Nota Técnica n.º 306/2007/GEREG/SOF-ANA

Assunto: Ajuste da reserva de disponibilidade hídrica para a **Pequena Central Hidrelétrica Braço**

Ref.: Processo n.º **02501.000847/2004-19**

Figura 1: Arranjo geral simplificado da PCH Braço (sem escala)

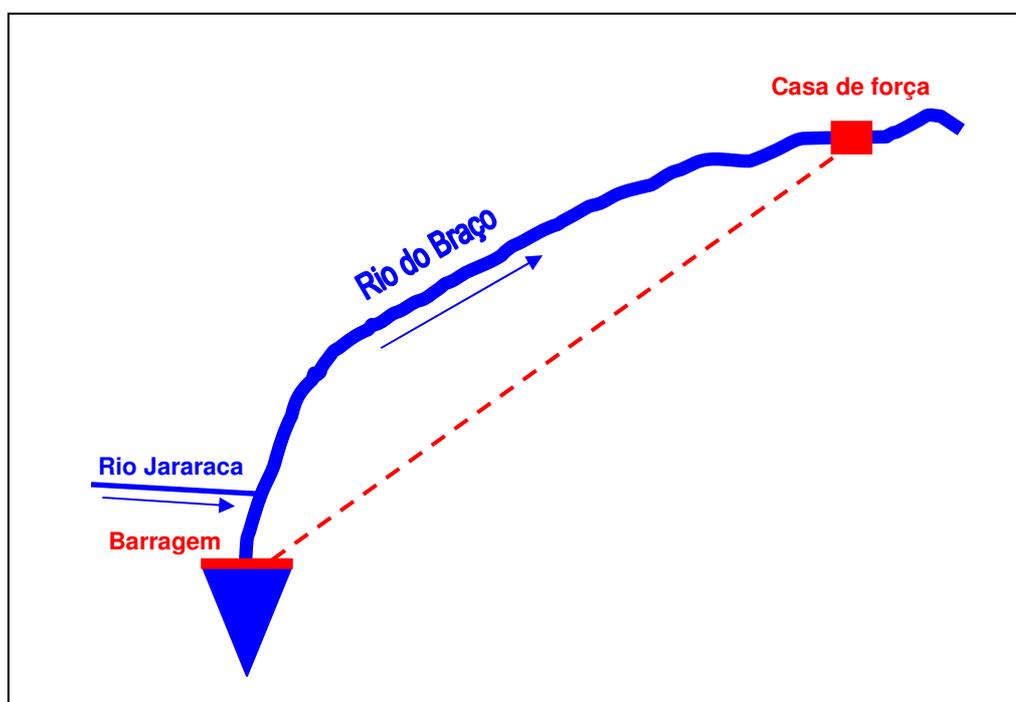
11. O rio Jararaca deságua no rio do Braço a cerca de 30 metros a jusante do barramento. O arranjo geral do empreendimento deverá formar uma alça de vazão reduzida (AVR) entre a barragem e a casa de força. O comprimento total da AVR não foi especificado no projeto básico. Entretanto, estima-se que terá comprimento aproximado de 1.800m. Neste trecho do rio do Braço, as vazões serão fornecidas pelo rio Jararaca, acrescidas das vazões vertidas pela soleira livre do barramento, quando houver vertimentos.

12. O arranjo geral do empreendimento deverá garantir um mínimo de, pelo menos, 10% da vazão média anual para cada mês do ano na alça de vazão reduzida, garantidos pela afluência do rio Jararaca. Este percentual é o mínimo recomendado para atendimento a espécies aquáticas, recreação e recursos ambientais relacionados, segundo o método de Montana (Tennant, 1976)<sup>1</sup>.

Figura 3: PCH Rio do Braço - Hidrogramas característicos de cheias  
Fonte: PCH Braço – Relatório do Projeto Básico – Revisão I – Março de 2007.

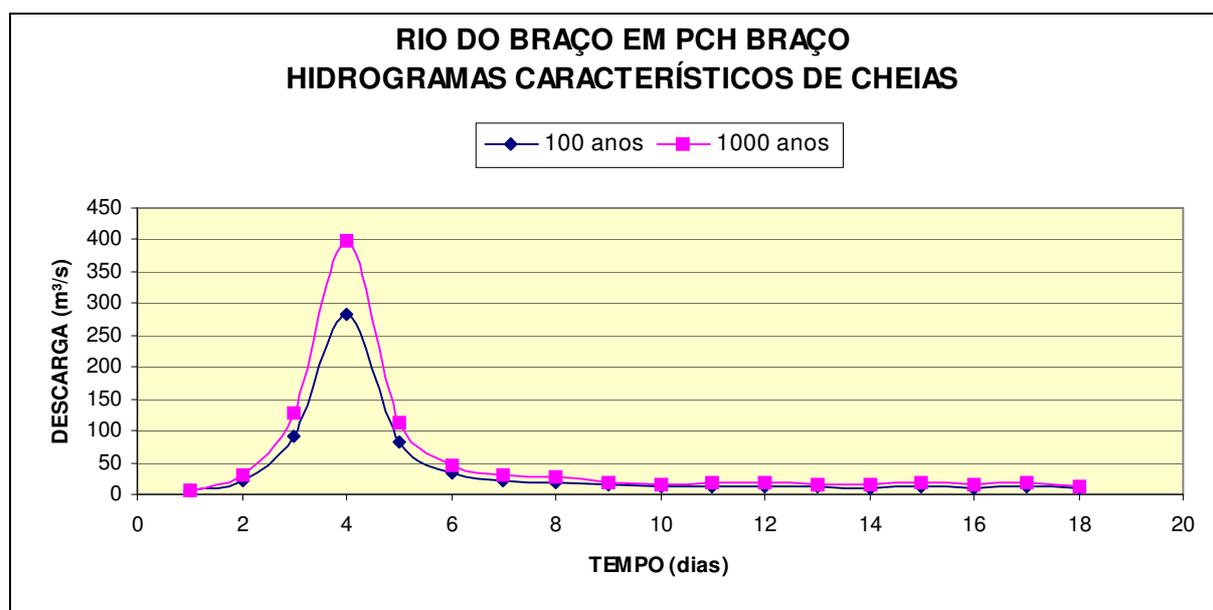
22. O vertedouro projetado tem capacidade para escoar a vazão máxima de 398 m<sup>3</sup>/s, correspondente ao pico da cheia milenar. A seção vertente foi verificada para o pico instantâneo da cheia decamilenar, que corresponde à vazão de 514 m<sup>3</sup>/s.

23. O dimensionamento do vertedouro atende as recomendações da Eletrobrás. A metodologia de determinação das vazões máximas e do hidrograma de cheias foram verificadas pela SOF. Em função da escassez de dados hidrológicos locais, a metodologia é considerada adequada. Entretanto, ressalvas devem ser feitas quanto à validade das extrapolações estatísticas para elevados períodos de recorrência, haja vista a ocorrência de numerosos casos com ocorrências de cheias excepcionalmente maiores do que os registros observados.
